College van Burgemeester en Wethouders
Dienst Stedelijke Ontwikkeling, Projectmanagement Den Haag,
Postbus 12 600, 2500 DJ Den Haag, tevens per e-mail: college@denhaag.nl

Onderwerp: Zienswijze Voorlopig Ontwerp Kneuterdijk-Lange Voorhout
<https://denhaag.raadsinformatie.nl/modules/13/Overige%20bestuurlijke%20stukken/425598>

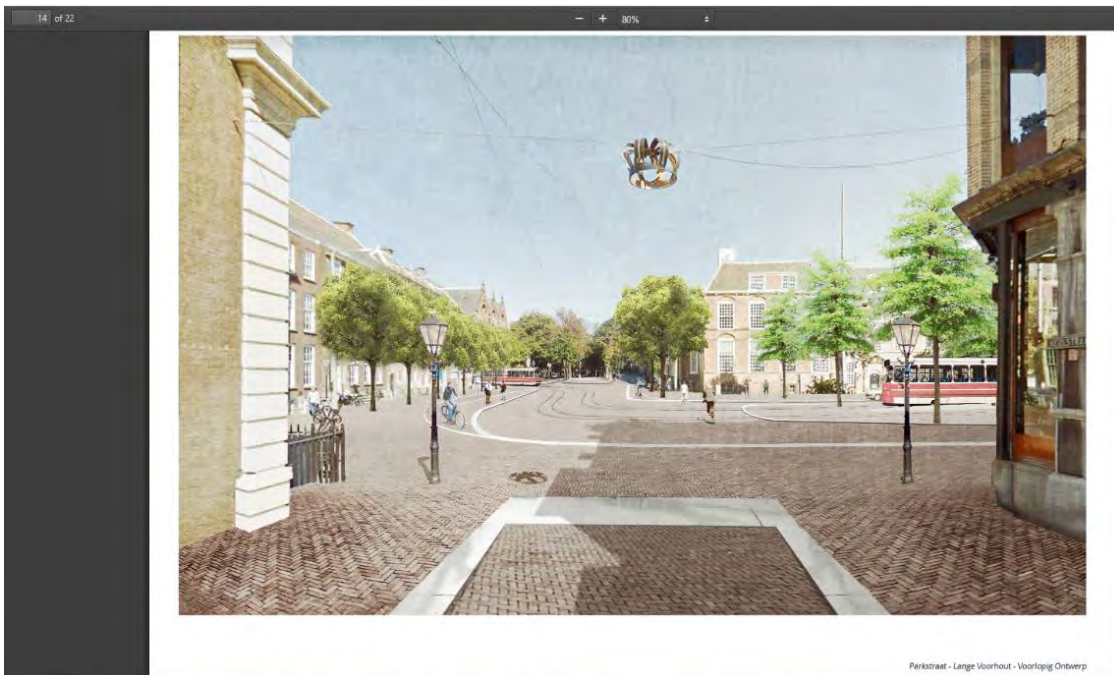
1. Onderstaande twee bomen, *Ailanthus altissima* (hemelboom), worden vervangen, in de plaats komen aan weerszijden van de weg 6 bomen. De nieuwe bomen staan dicht op de bebouwing. We raden aan de fraaie en vitale hemelbomen te verplanten naar een andere locatie. Deze soort is voor deze locatie niet geschikt omdat deze veel te breed wordt. Het is belangrijk dat voor de vervangende soort de juiste keuze wordt

gemaakt.
